#Valeo TSB

TSB-VSB-VES-022019-01

Diferenças na quantidade de dentes no Motor de Partida

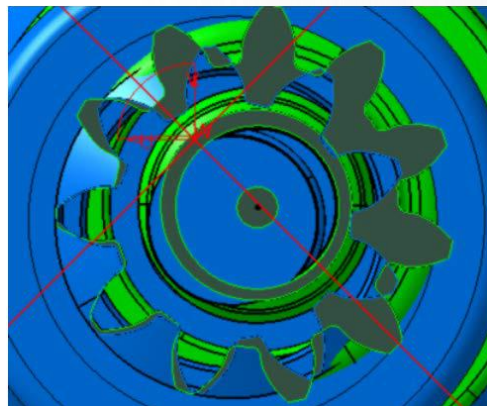
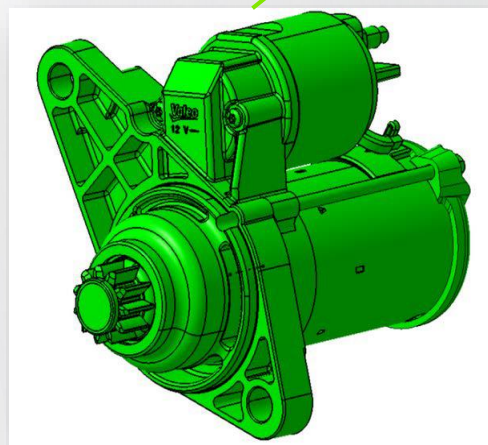
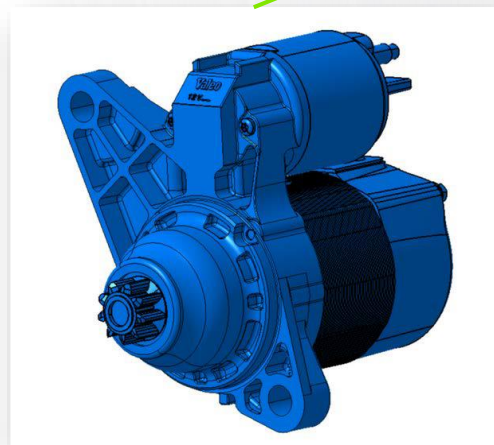
O motor de partida 438179 foi substituído pelo 495107 e umas das principais mudanças nesse motor de partida é a quantidade de dentes do Impulsor (Bendix): de 9 passou para 11 dentes.

Motor de partida
D7ES6 PN 190841
(antigo) 9 dentes

Motor de partida
TSC10R7 PN
1207602 (novo) 11
dentes

Apesar de ter um número maior de dentes, o TSC10R7 foi projetado para que o local onde os dentes engrenem, tenham a mesma incidência.

- ▶ Menor esforço do componente.
- ▶ Aumento da vida útil.
- ▶ Maior conforto na partida.
